ГОСТ 24157—80

МЕТОД ОПРЕДЕЛЕНИЯ СТОЙКОСТИ ПРИ ПОСТОЯННОМ
ВНУТРЕННЕМ ДАВЛЕНИИ

Изменение № 1 ГОСТ 24157—80 Трубы из пластмасс. Метод определения стойкости при постоянном внутреннем давлении

Черт. 1

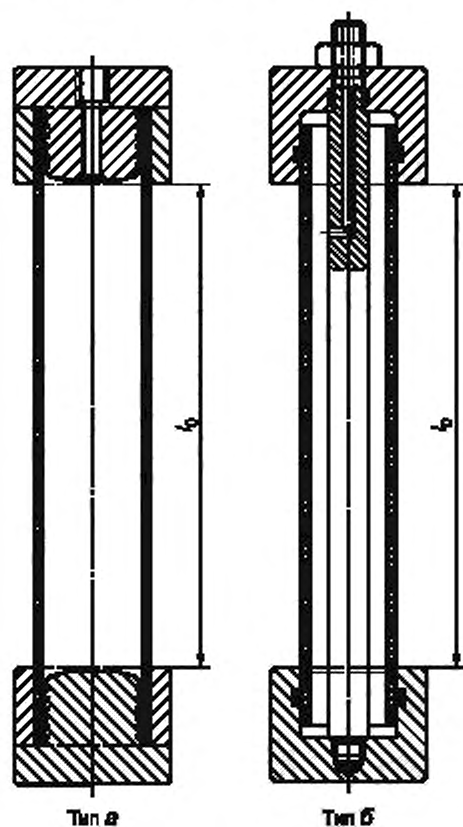
1. Заглушки, при применении которых во время испытаний в стенке образца возникает осевое растягивающее напряжение, под действием внутреннего давления и массы заглушки, — типа *a* (черт. 1).
2. Заглушки, при применении которых осевые усилия, возникающие под действием внутреннего давления и массы заглушки, передаются на штангу (штанги), и в стенке образца отсутствуют осевые растягивающие напряжения — типа *b* (черт. 1).
3. При установлении зависимости «начальное напряжение — время до начала разрушения» используют заглушки типа *a*.

Черт. 1

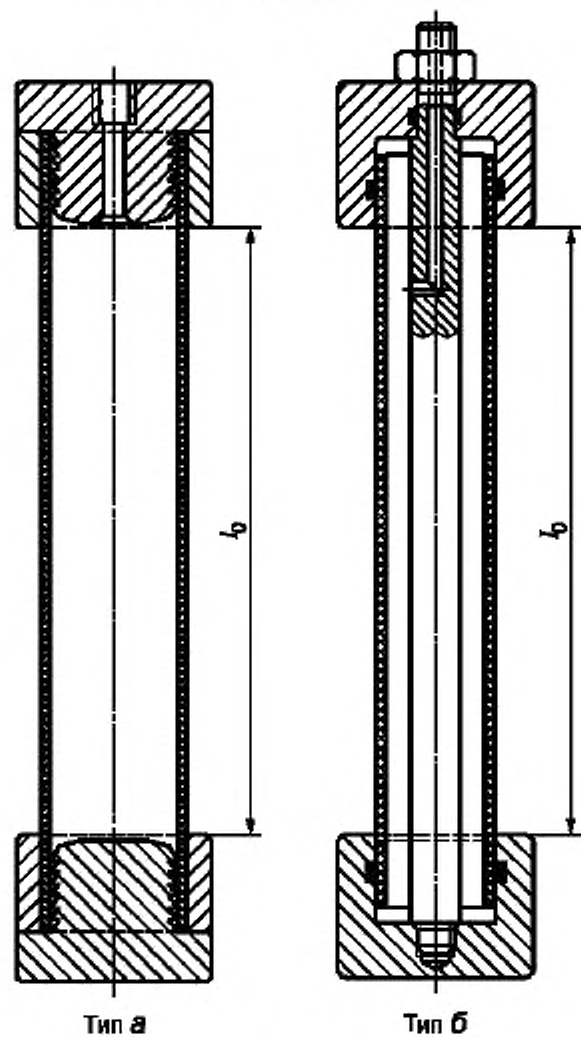
Приложение 1 изложить в новой редакции:

1. Заглушки, при применении которых во время испытаний в стенке образца возникает осевое растягивающее напряжение, под действием внутреннего давления и массы заглушки — типа *a* (черт. 1).

2. Заглушки, при применении которых осевые усилия, возникающие под действием внутреннего давления и массы заглушки, передаются на штангу (штанги), и в стенке образца отсутствуют осевые растягивающие напряжения — типа *b* (черт. 1).

3. При установлении зависимости «начальное напряжение — время до начала разрушения» используют заглушки типа *a* (см. с. 78).
